Van: Allebosch Carolien <carolien.allebosch@vlaanderen.be>
Verzonden: vrijdag 18 augustus 2023 10:25
Aan: Bjarne Van Hooff
CC: Giel Kerkhofs
Onderwerp: RE: Pre-adviesvraag windturbine te Gent

Graag hadden wij een pre-advies gewenst met betrekking tot de mogelijke interferentie met SEVESO-inrichtingen in de buurt van de bouw van 1 windturbine te Gent (Gentse Zeehaven).

Pre-adviesvraag windturbine te Gent

Van: Pasteels Bieke <bieke.pasteels@oost-vlaanderen.be>
Verzonden: donderdag 31 oktober 2024 10:14
Aan: Bjarne Van Hooff
Onderwerp: RE: Pre-adviesvraag - 44924

Elia overview map

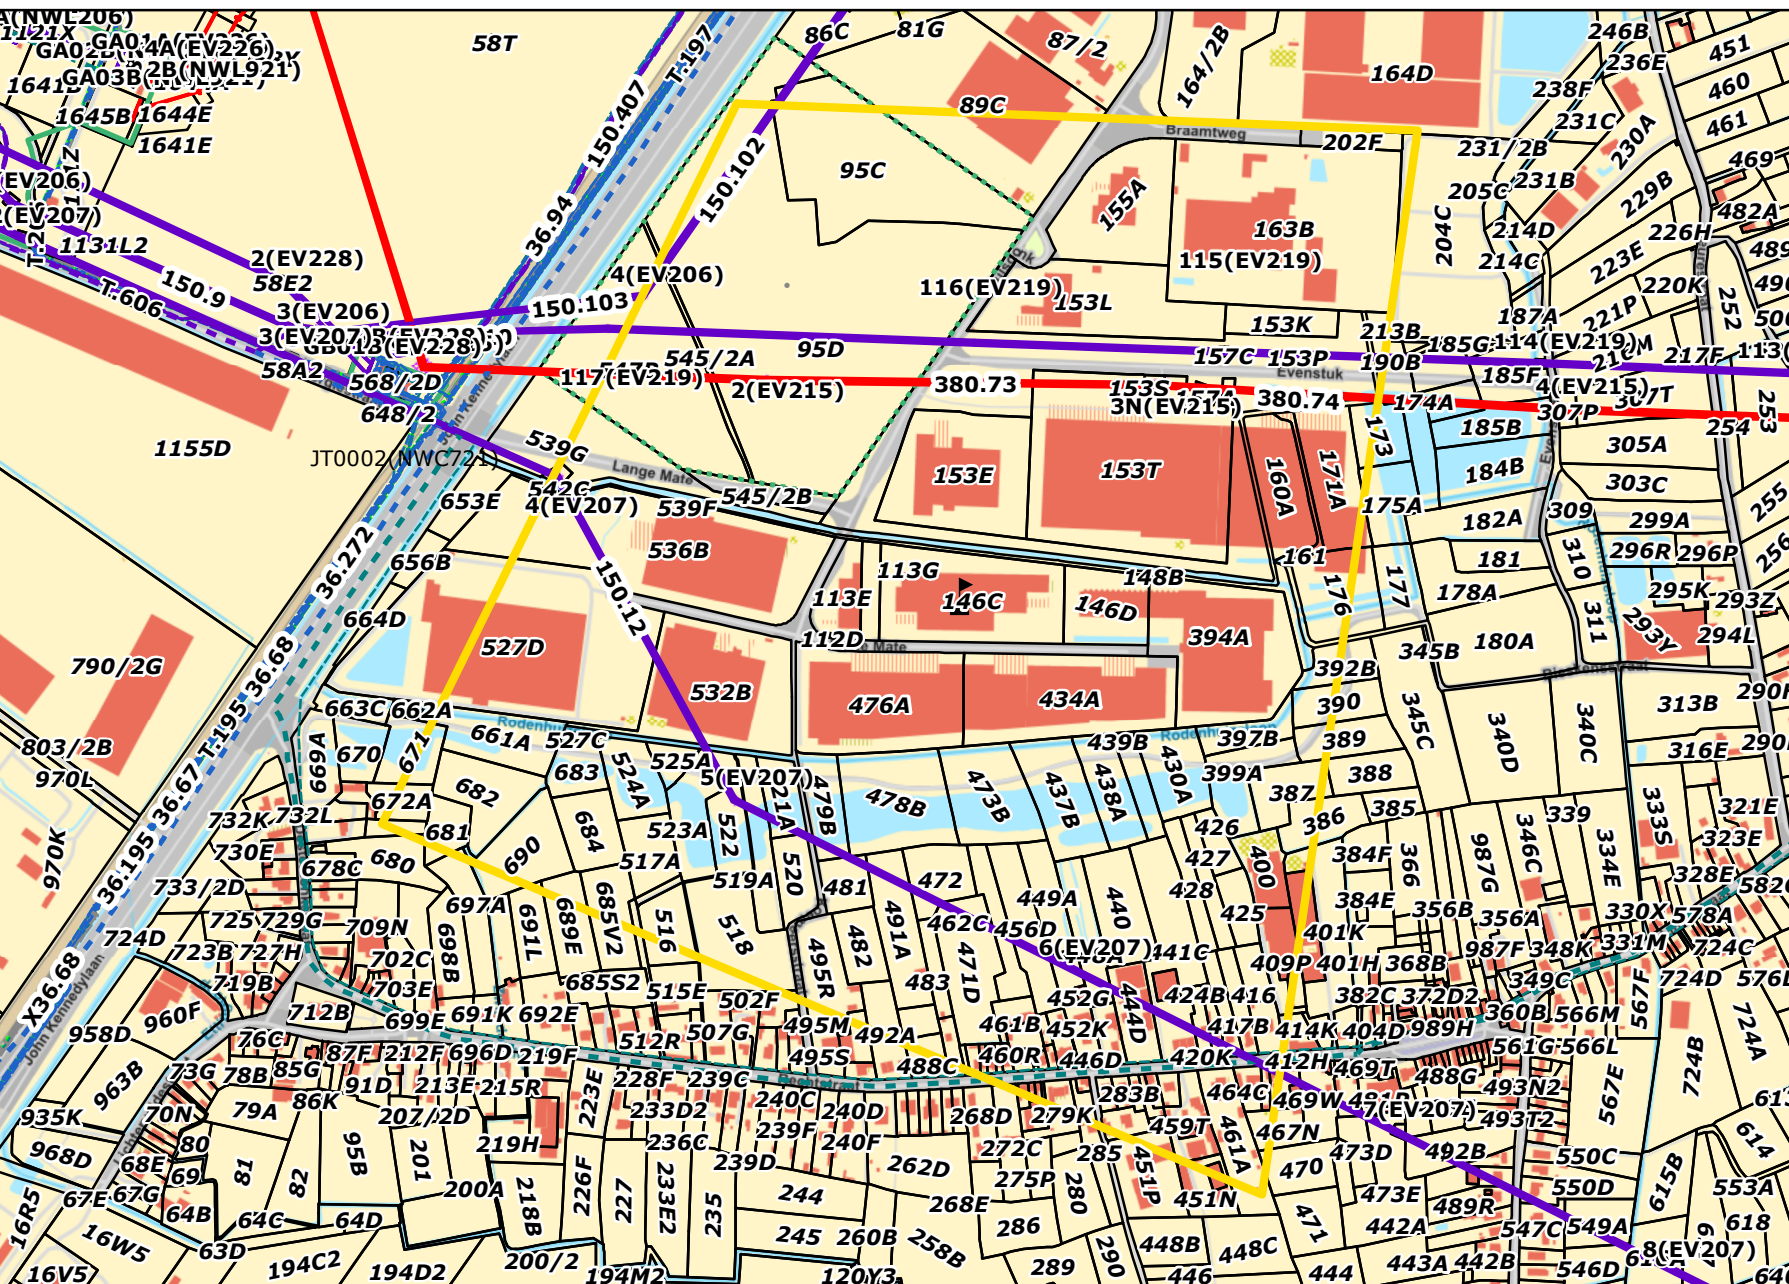
Op basis van bovenstaande principes hebben wij een geografisch overzicht opgemaakt (zie bijlage). Dit overzicht vermeldt per windturbine 3 concentrische cirkels met de afstanden van de respectievelijk basisgrenzen, bestaande uit: drukgevaargrens (**Gd**), valgevaargrens (**Gv**) en adviesgrens (**Ga**).

Ons advies per windturbine in functie van de hoogspanningslijnen en/of hoogspanningsposten vindt u in onderstaande tabel:

Windturbine nr. zie plan in bijlage	Coördinaten X	Coördinaten Y	Rotor diameter	Tiphoogte windturbine	Advies
WT1	109668	201947	163	210	Positief

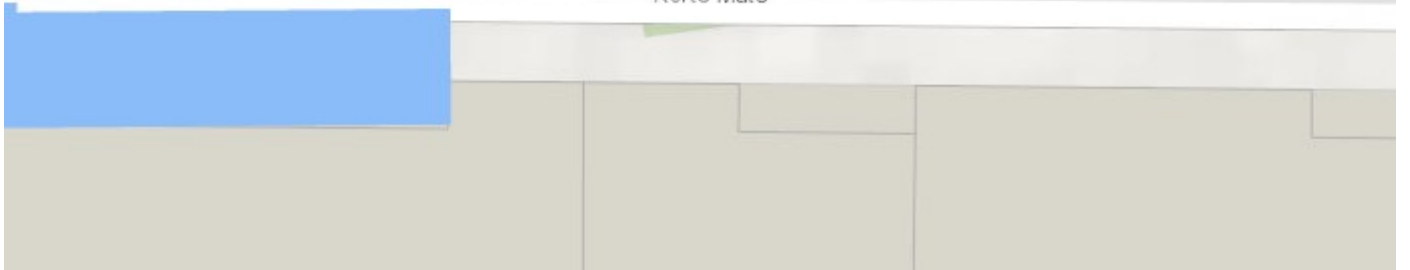
1. Overstromingsgevaar

De site is volgens de meest recente overstromingsgevoelige kaarten deels gelegen in een zone met overstromingsgevaar. Hierbij valt vooral de opmerkelijke ligging, in de vorm van een Z, op. Wij ontdekten dat dit waarschijnlijk afkomstig is van de vroegere beek die hier aanwezig was (in 2013 zie 2^{de} figuur). De overstromingsgevoelige kaart is hier dus niet langer up-to-date. Op de ondertussen ontwikkelde sites zijn compenserende maatregelen reeds aanwezig (wadi) en ons lijkt het dat we vanwege de verouderde kaart en het werkelijke verwachte risico geen bijkomende maatregelen dienen te treffen. Kan u dit bevestigen?

De vorm van de overstroming zal inderdaad niet meer kloppen.

Voor zover ik het kan inschatten is de overstroming volgens de kaart afkomstig van de noordelijk gelegen gracht, die via het Z-vormig grachtje terugstroomt tot op het perceel. In huidige situatie is dat niet meer mogelijk. U dient in de

aanvraag te verduidelijken dat de bestaande maaiveldpeilen anders zijn dan het DTM II. Daarnaast dient u aan de hand van het overstromingspeil na te gaan of er nog overstroming mogelijk is op het perceel. Indien de actuele maaiveldpeilen hoger zijn dan het overstromingspeil MGK toekomstig klimaat dan kan dat niet. In het andere geval zal er toch nog overstroming mogelijk zijn op het perceel en moeten maatregelen genomen worden.
